【対策検討メンバー】

- ・教育委員会、小学校
- ・湖東土木事務所道路計画課
- ・彦根市道路河川課、交通対策課
- ・彦根警察署

通学路要対策箇所図(城東小学校)

通学路要対策箇所図(鳥居本小学校)

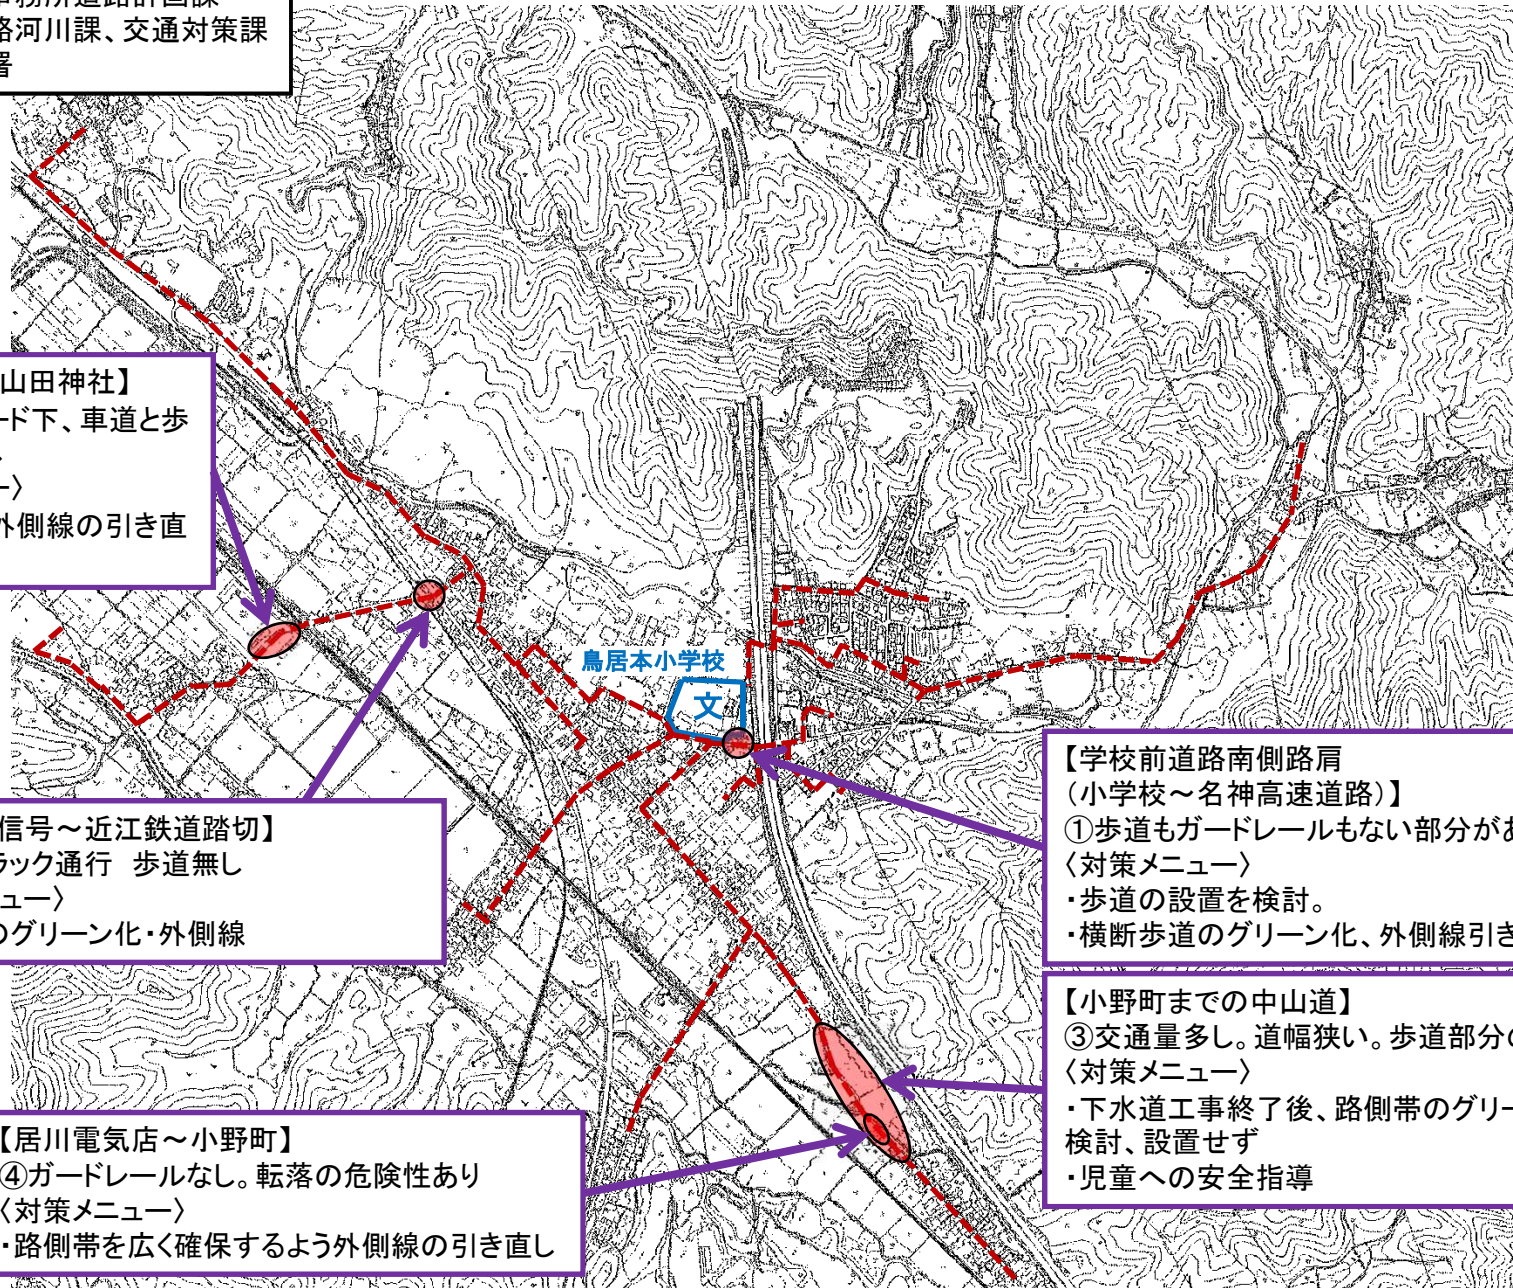
- ⑤新幹線ガード下、車道と歩道の区別なし
- 〈対策メニュー〉
- ・水路に蓋、外側線の引き直し、路肩舗装

- ②大型トラック通行 歩道無し
- 〈対策メニュー〉
- ・路側帯のグリーン化・外側線

- ④ガードレールなし。転落の危険性あり
- 〈対策メニュー〉
- ・路側帯を広く確保するよう外側線の引き直し

- ①歩道もガードレールもない部分がある
- 〈対策メニュー〉
- ・歩道の設置を検討。
- ・横断歩道のグリーン化、外側線引き直し

- ③交通量多し。道幅狭い。歩道部分の確保
- 〈対策メニュー〉
- ・下水道工事終了後、路側帯のグリーン化検討、設置せず
- ・児童への安全指導

通学路要対策箇所図(河瀬小学校)

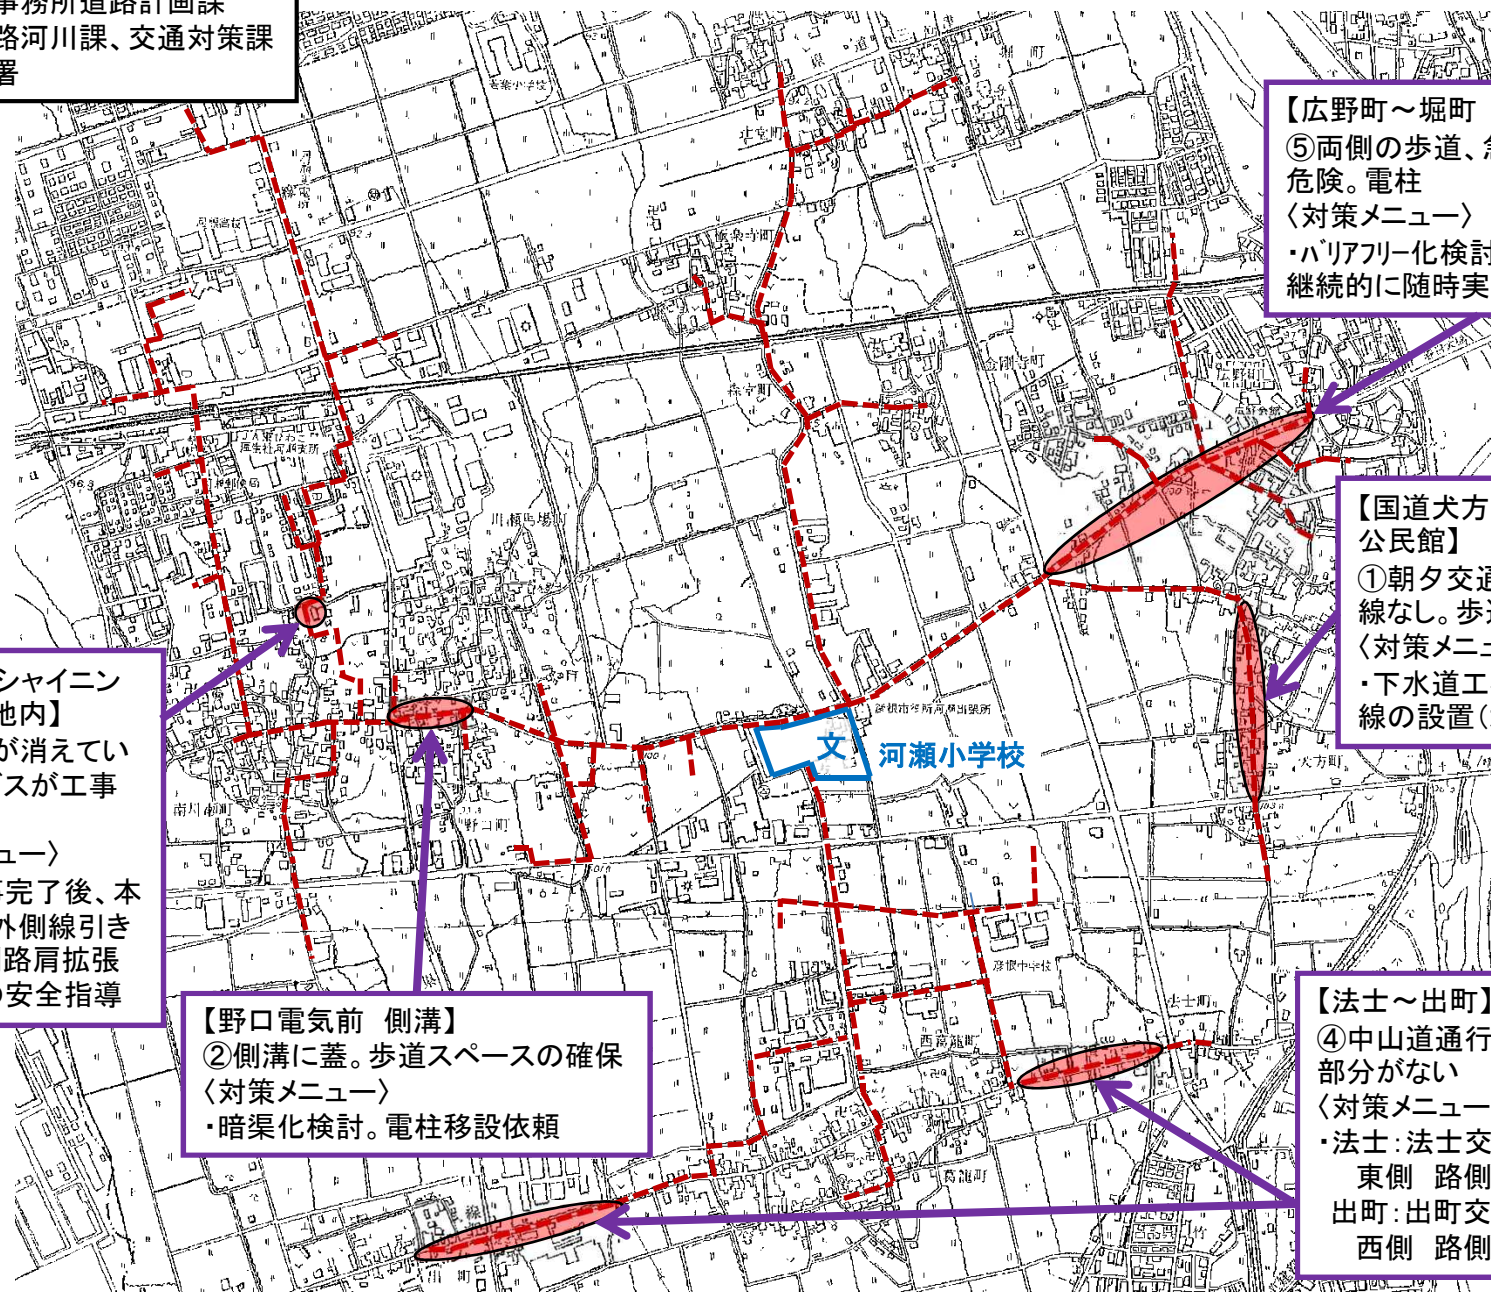
- ⑤両側の歩道、急傾斜のため危険。電柱
〈対策メニュー〉
・バリアフリー化検討 電柱移設
継続的に随時実施

- ①朝夕交通量多し。外側線なし。歩道確保
〈対策メニュー〉
・下水道工事終了後、外側線の設置(カー化検討)

- ④中山道通行量多し。歩道部分がない
〈対策メニュー〉
・法士:法士交差点改良
東側 路側帯グリーン化
出町:出町交差点改良
西側 路側帯グリーン化

- ③外側線が消えている。大阪ガスが工事中である
〈対策メニュー〉
・占用工事完了後、本復旧時に外側線引き直し、北側路肩拡張
・児童への安全指導

- ②側溝に蓋。歩道スペースの確保
〈対策メニュー〉
・暗渠化検討。電柱移設依頼

通学路要対策箇所図(亀山小学校)

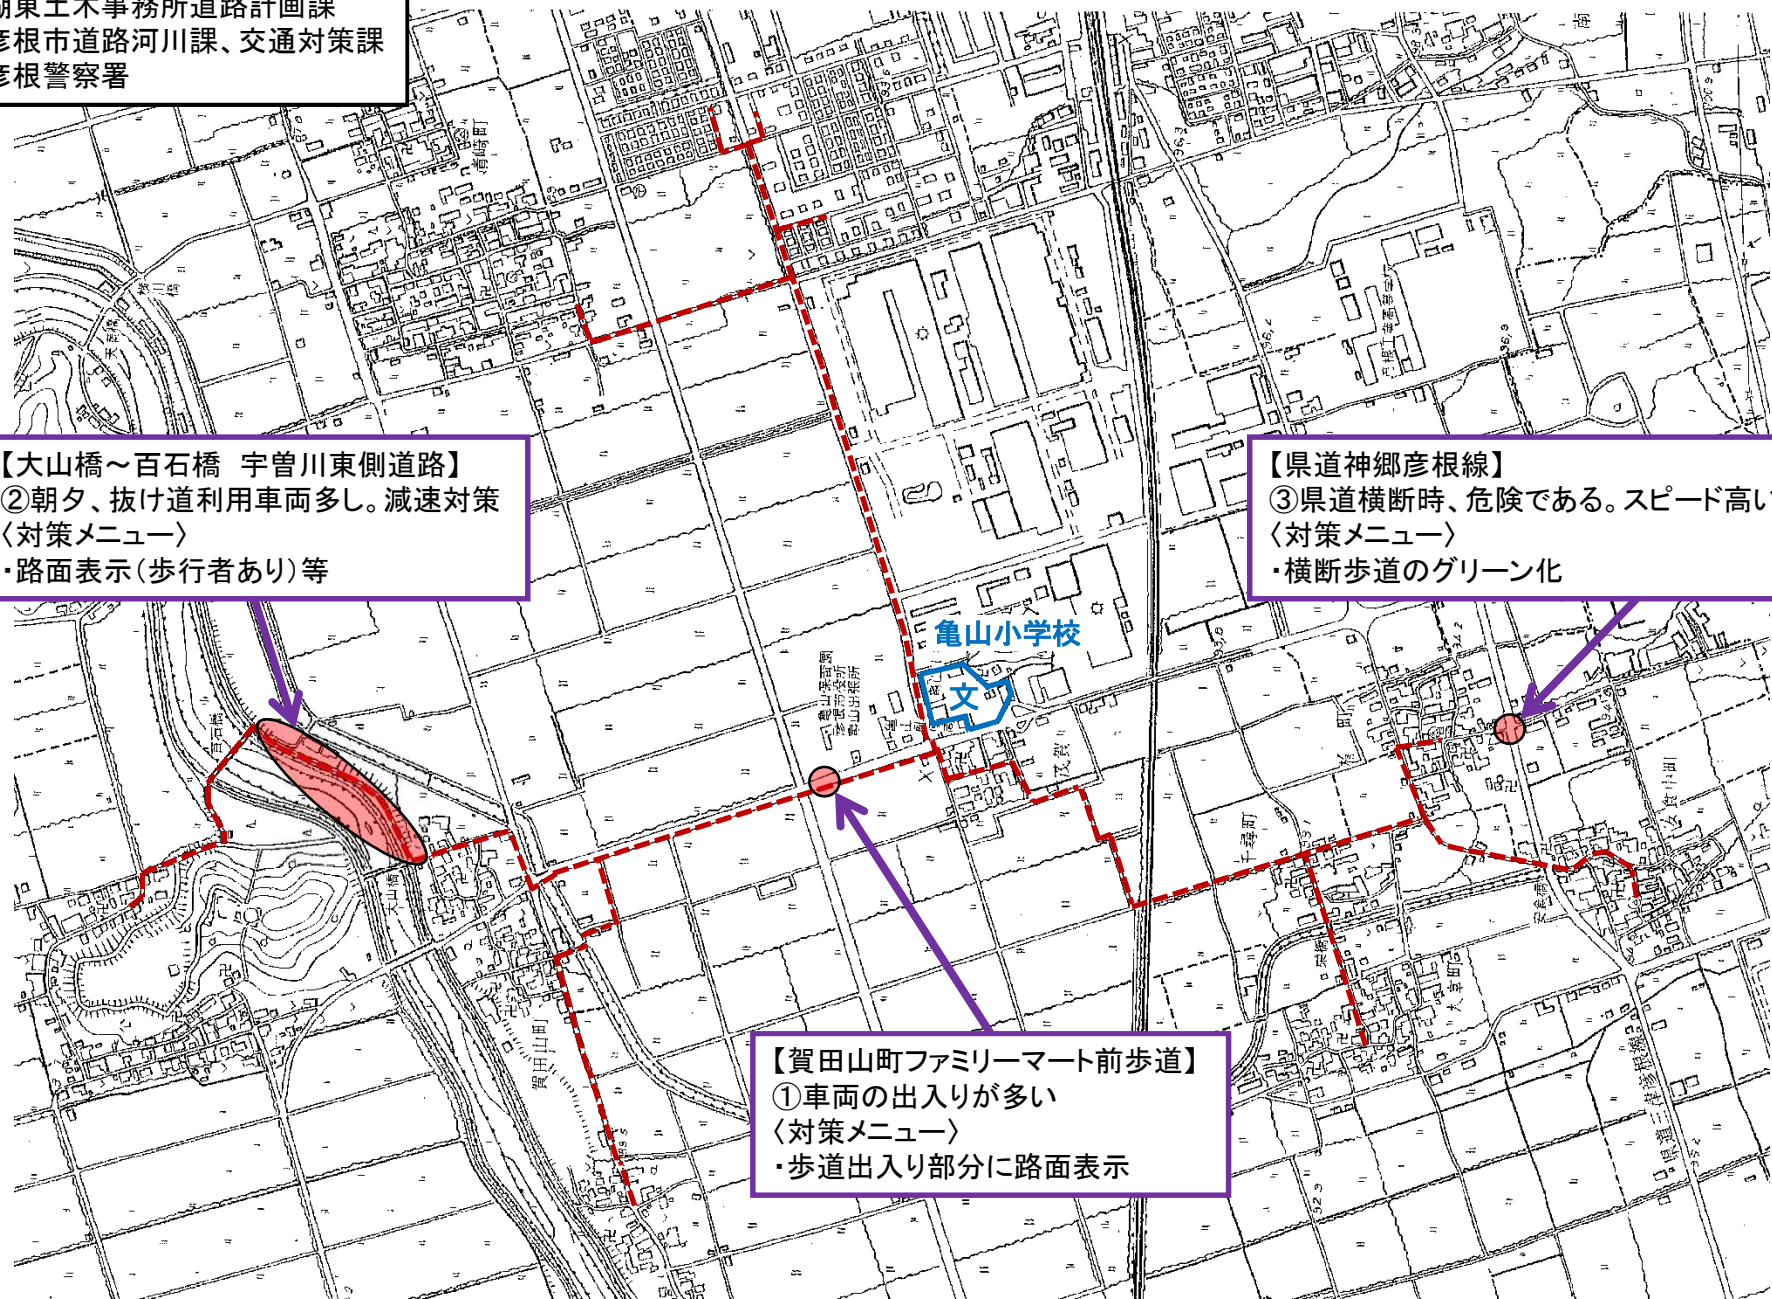
- ②朝夕、抜け道利用車両多し。減速対策
〈対策メニュー〉
- ・路面表示(歩行者あり)等

- ③県道横断時、危険である。スピード高い
〈対策メニュー〉
- ・横断歩道のグリーン化

- ①車両の出入りが多い
〈対策メニュー〉
- ・歩道出入り部分に路面表示

通学路要対策箇所図(高宮小学校)

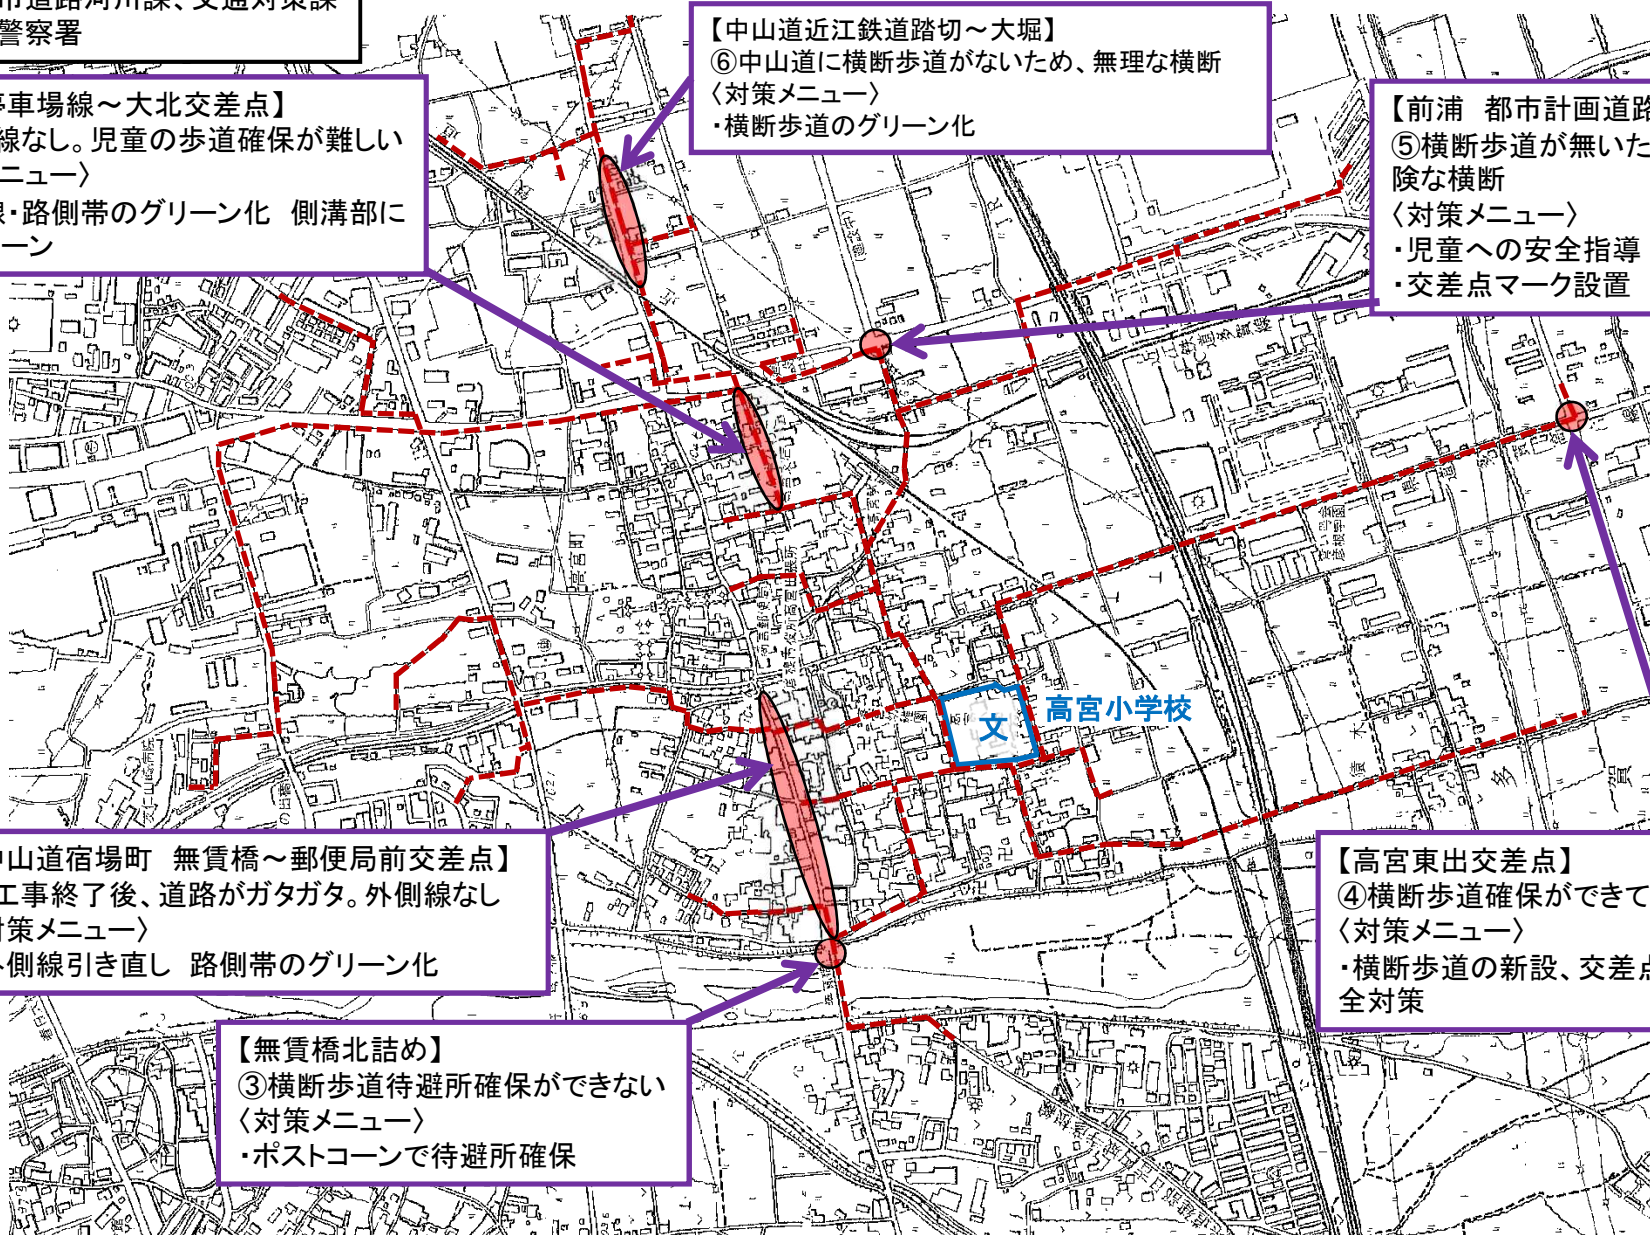
- ②外側線なし。児童の歩道確保が難しい
〈対策メニュー〉
- ・外側線・路側帯のグリーン化 側溝部に
ポストコーン

- ⑥中山道に横断歩道がないため、無理な横断
〈対策メニュー〉
- ・横断歩道のグリーン化

- ⑤横断歩道がないため、危
険な横断
〈対策メニュー〉
- ・児童への安全指導
- ・交差点マーク設置

- ①工事終了後、道路がガタガタ。外側線なし
〈対策メニュー〉
- ・外側線引き直し 路側帯のグリーン化

- ③横断歩道待避所確保ができない
〈対策メニュー〉
- ・ポストコーンで待避所確保

- ④横断歩道確保ができていない
〈対策メニュー〉
- ・横断歩道の 신설、交差点部安
全対策

通学路要対策箇所図(稲枝東小学校)

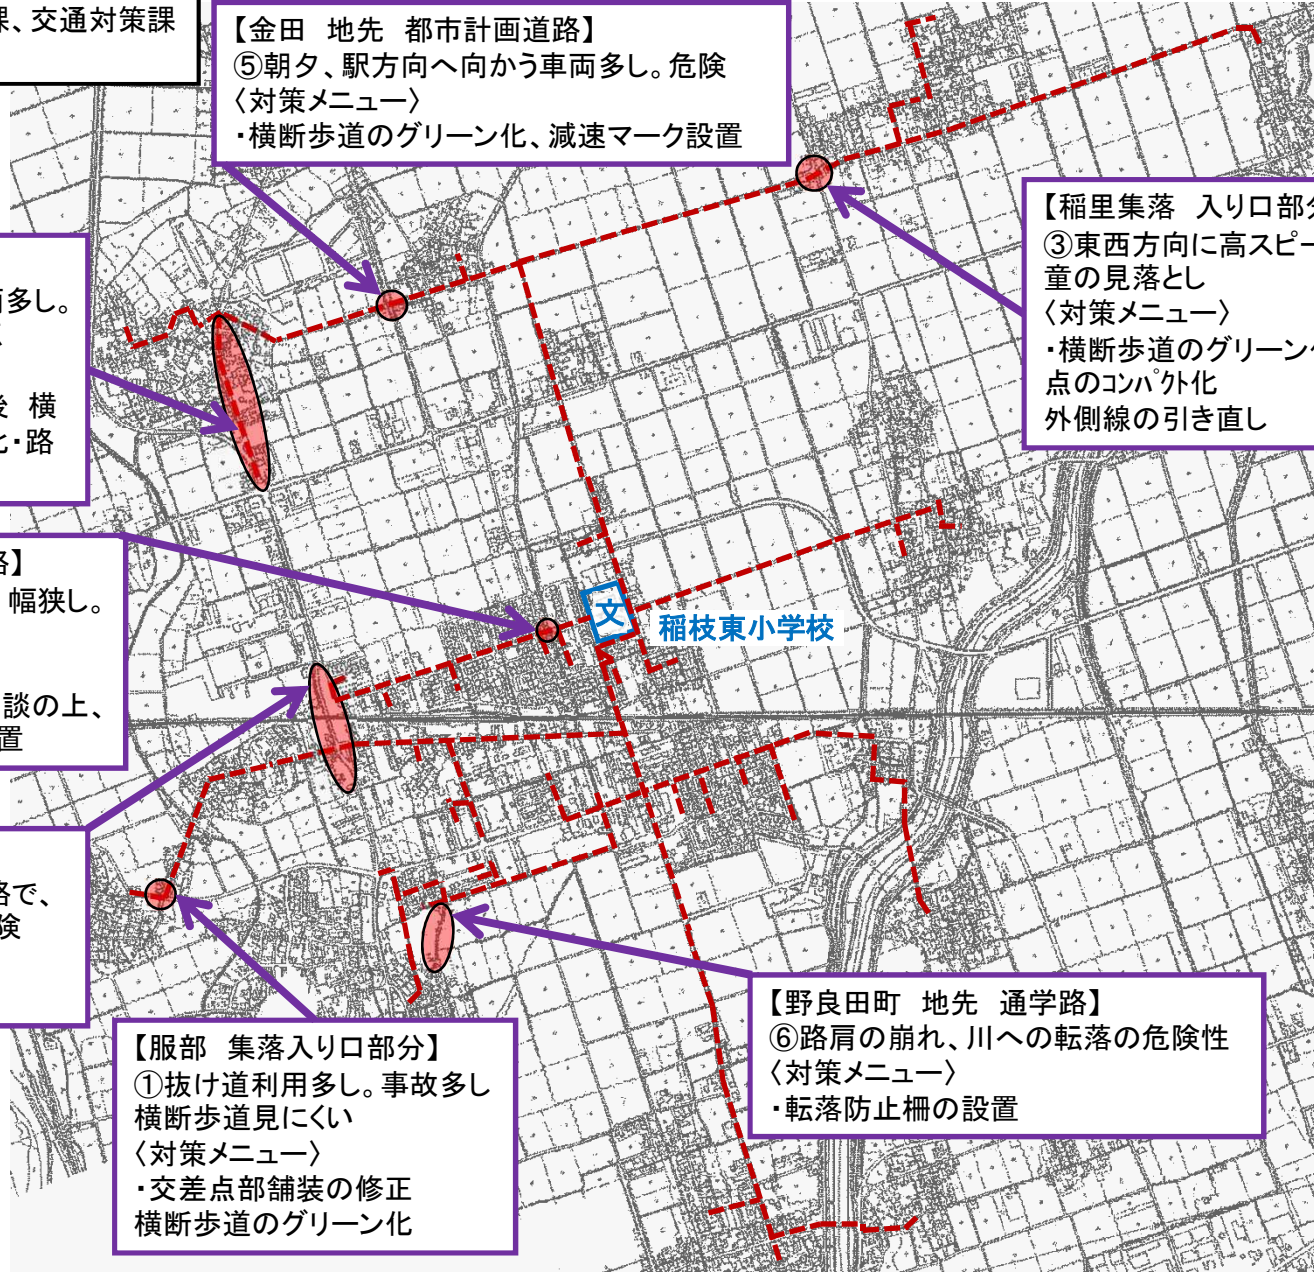
- ⑤朝夕、駅方向へ向かう車両多し。危険
〈対策メニュー〉
- ・横断歩道のグリーン化、減速マーク設置

- ④タカタ社員の車両多し。カーブ。変則交差点
〈対策メニュー〉
- ・下水道工事終了後 横断歩道のグリーン化・路側帯のグリーン化

- ③東西方向に高スピード車。児童の見落とし
〈対策メニュー〉
- ・横断歩道のグリーン化 交差点のコンパクト化
外側線の引き直し

- ②水路にかかる橋、幅狭し。歩行者専用橋
〈対策メニュー〉
- ・県河川管理者と相談の上、歩行者専用橋の設置

- ⑦交通量の多い道路で、信号もなく横断が危険
〈対策メニュー〉
- ・立体交差

- ①抜け道利用多し。事故多し
横断歩道見にくい
〈対策メニュー〉
- ・交差点部舗装の修正
横断歩道のグリーン化

- ⑥路肩の崩れ、川への転落の危険性
〈対策メニュー〉
- ・転落防止柵の設置
